Czernica, dnia 19 sierpnia 2025

Odpowiedzi na zapytania wykonawców dotyczące treści SWZ

Dotyczy: Budowa Zespołu Szkolno-Przedszkolnego w Nadolicach Wielkich Etap I (przedszkole i klasy I-III) oraz Etap II (klasy 4-8)

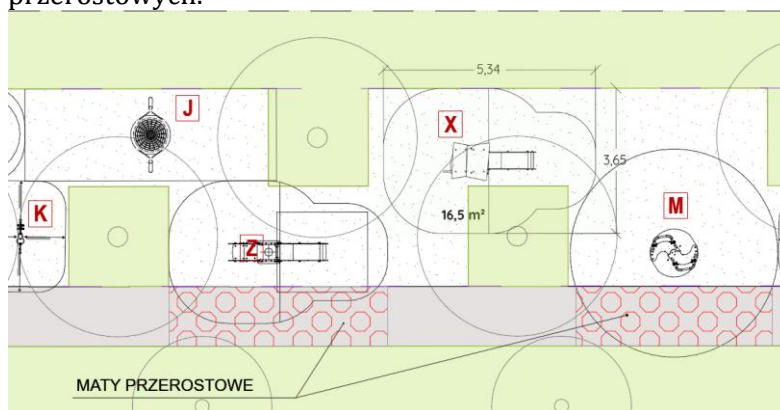
51. "W specyfikacji STB-01-14 WYPOSAŻENIE STAŁE objęto zamówieniem:
- wyposażenie sal gimnastycznych,
- wyposażenie sal lekcyjnych
- wyposażenie sanitariatów ,

- refleksy zewnętrzne, wewnętrzne i rolety.
Prosimy o przekazanie szczegółowych zakresów, specyfikacji i ilości dla wyposażenia sal, brak w dokumentacji tych danych."

Odp. Wyposażenie podanych pomieszczeń należy zrealizować zgodnie z zestawieniem wyposażenia zawartym w dokumentacji projektowej.

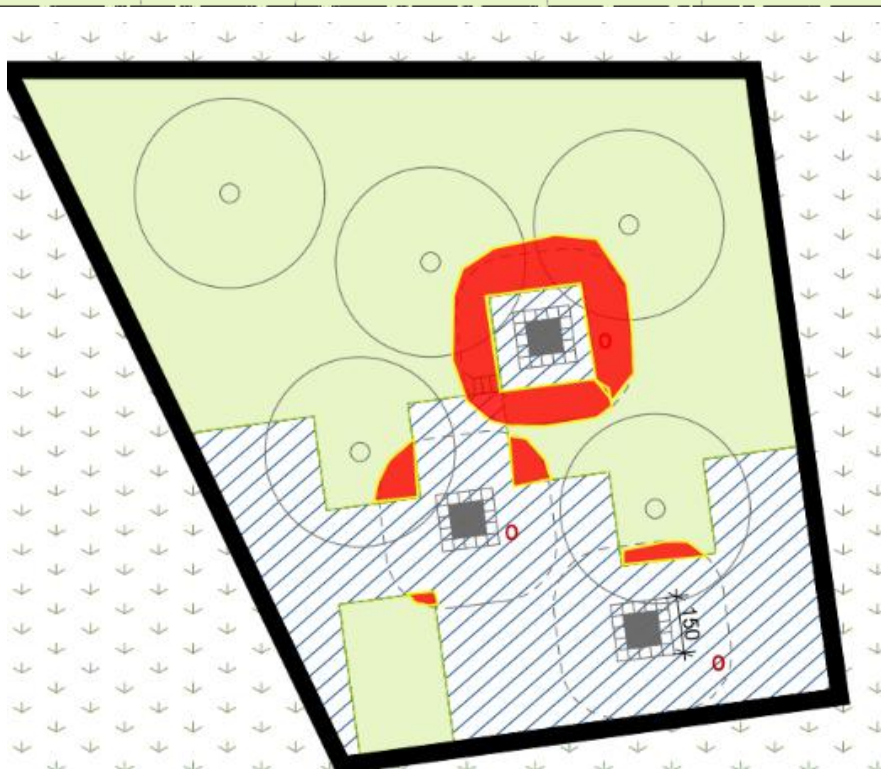
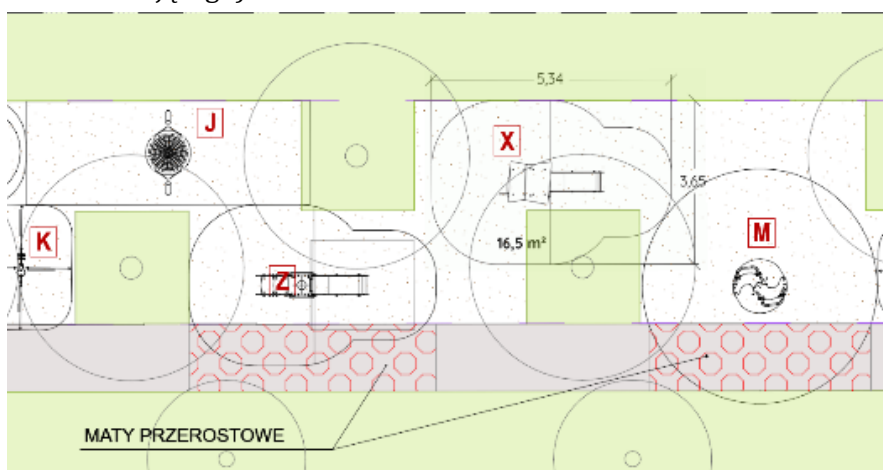
149. Prosimy o potwierdzenie, że nie należy wyceniać bieżni lekkoatletycznej.

Odp. Bieżnia lekkoatletyczna do wykonania zgodnie z projektem wykonawczym zmian.

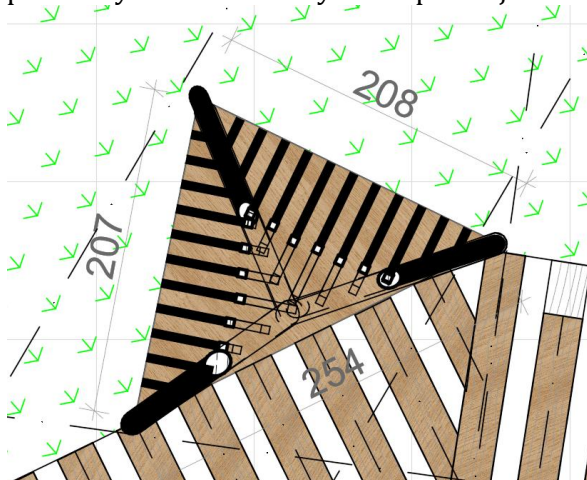
205. Prośba o podanie rozmiarów tablic magnetycznych i multimedialnych

Odp. Zamawiający przekazuje specyfikację dla tych elementów. Biała tablica magnetyczna: otwierana tryptyk o wymiarach 4000-3500 x 1200 mm. Tablica multimedialna: Format obrazu 16:9; Wymiary obszaru roboczego: min 150 - 120 cm x 100 - 80 cm; Android: min. 6.0; Typ powierzchni tablicy: Stalowa, magnetyczna powierzchnia pokryta nanopolimerem; ilość punktów dotyku: 10; Technologia dotyku: IR; Rejestracja dotyku: pisak (dołączony do zestawu), palce lub inne nieprzezroczyste obiekty; Obsługiwany system operacyjny: Windows: 10, 8.1, 8 / Android / Linux / Mac

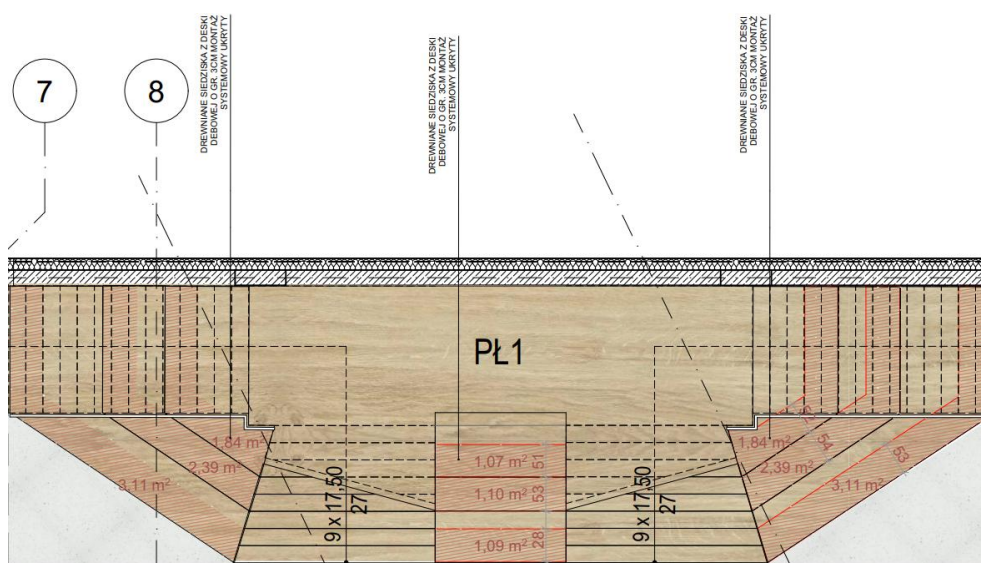
229. Według informacji z projektu magiczny dywan ma być montowany do stropu, a według specyfikacji producenta magiczny dywan można montować tylko do stropów żelbetowych. W pomieszczeniach, w których występuje magiczny dywan zaprojektowano modułowe sufity podwieszane. Czy Zamawiający dopuszcza możliwość montażu poprzez uchwyty ściennie?

Odp. Montaż należy przeprowadzić zgodnie z zaleceniami producenta. Występowanie sufitu podwieszonego nie uniemożliwia montażu magicznego dywanu do stropu żelbetowego.

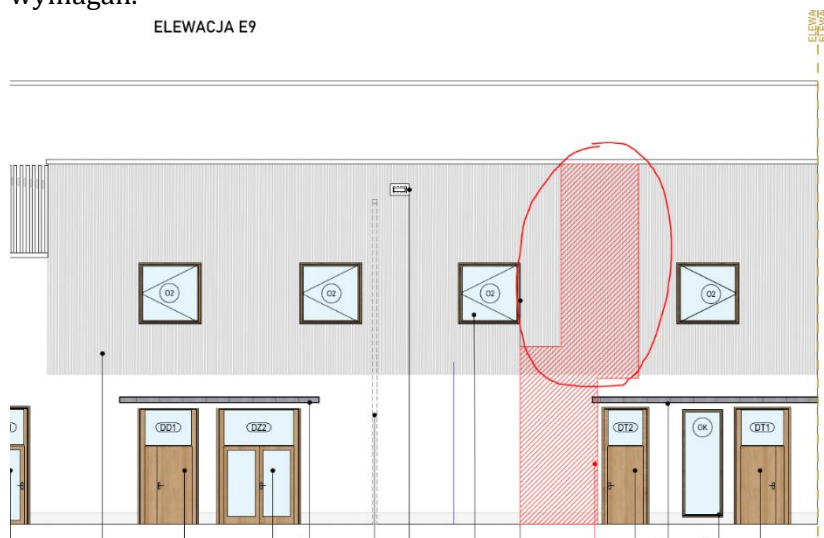
253. Prosimy o potwierdzenie, czy kolor profili i ościeży stolarki drzwiowej / okiennej ma być uwzględniony w ofercie wg zestawienia czy wg rysunków elewacji - występują rozbieżności.

Odp. Kolorystykę stolarki należy zastosować zgodnie z rysunkiem rewizji zestawienia zamieszczonym do przetargu.
